**Questions et commentaires
pour le projet de correction de la côte de Black Rock
sur le territoire de la Municipalité de Blanc-Sablon
par le ministère des Transports**

Dossier 3211-05-386

Le 20 avril 2007

ANNEXE 1 : ZONES À RISQUE D'ÉROSION

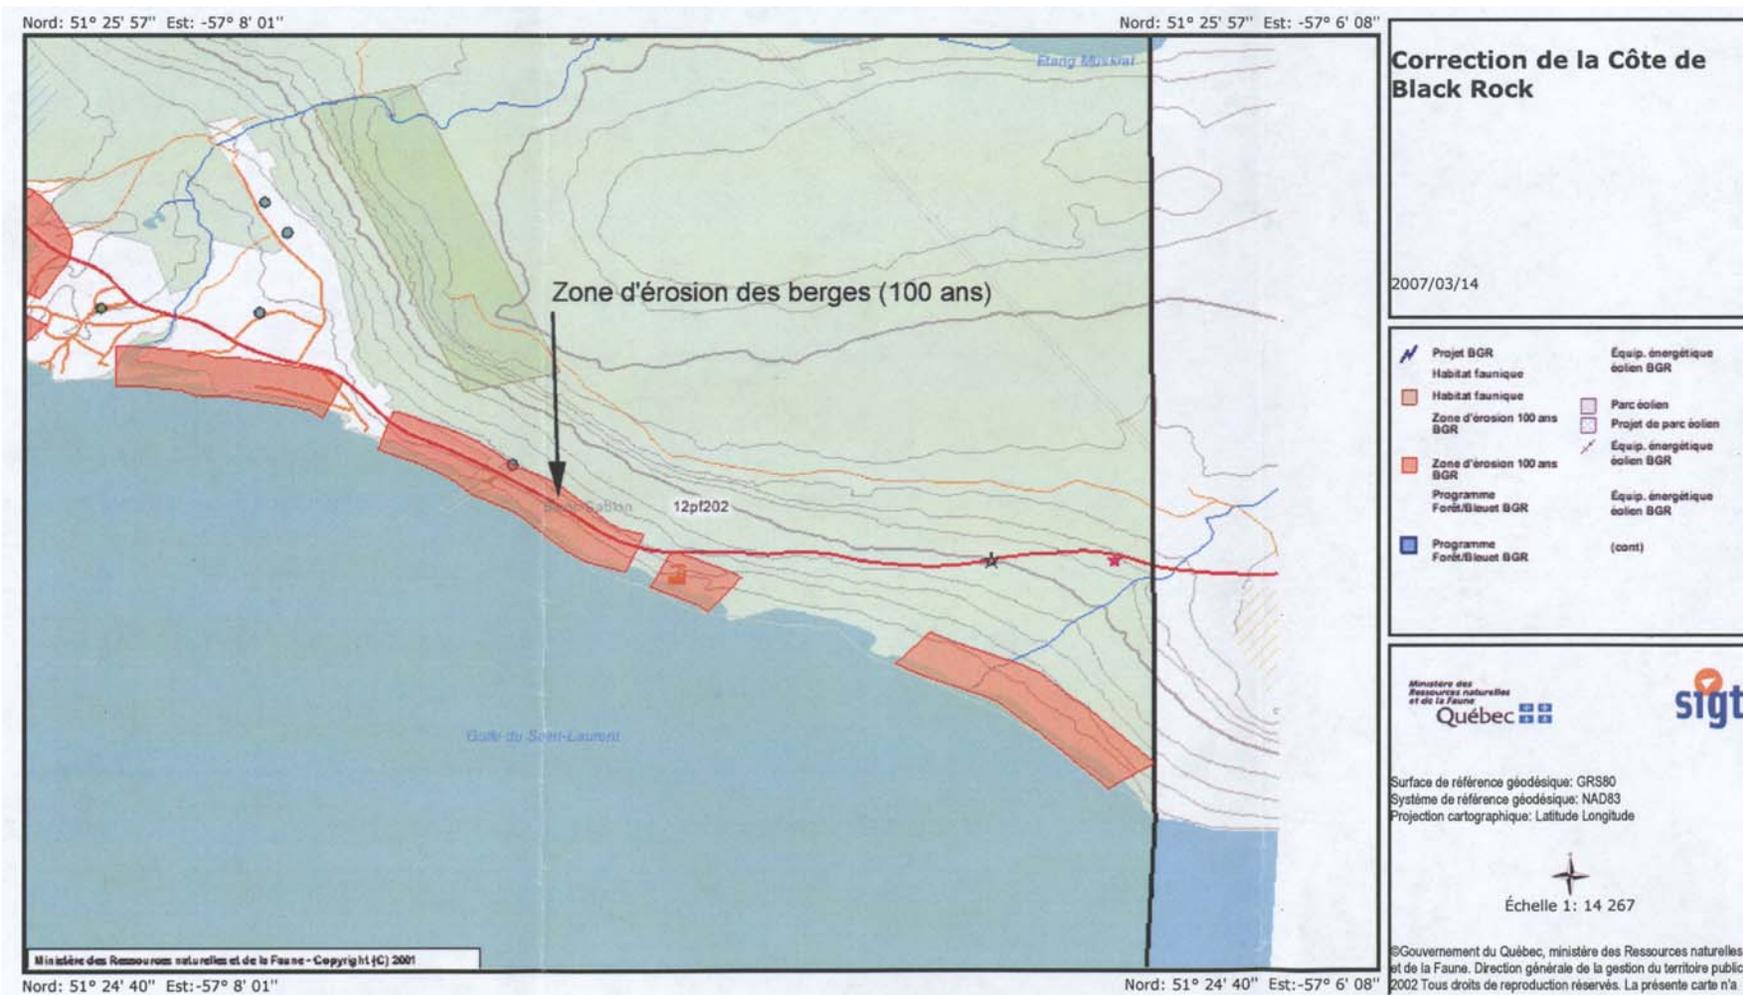
- QC-12** Une partie du projet est localisée dans une zone à risque d'érosion identifiée par le comité d'experts mandaté par le gouvernement du Québec pour la réalisation d'une étude sur l'érosion des berges de la Côte-Nord (voir plan à l'annexe 1). L'étude d'impact doit prendre en considération les éventuels impacts du projet liés à la présence de la

zone à risque d'érosion et proposer des mesures pour atténuer les impacts sur la sécurité des personnes et des biens ainsi que sur l'environnement.
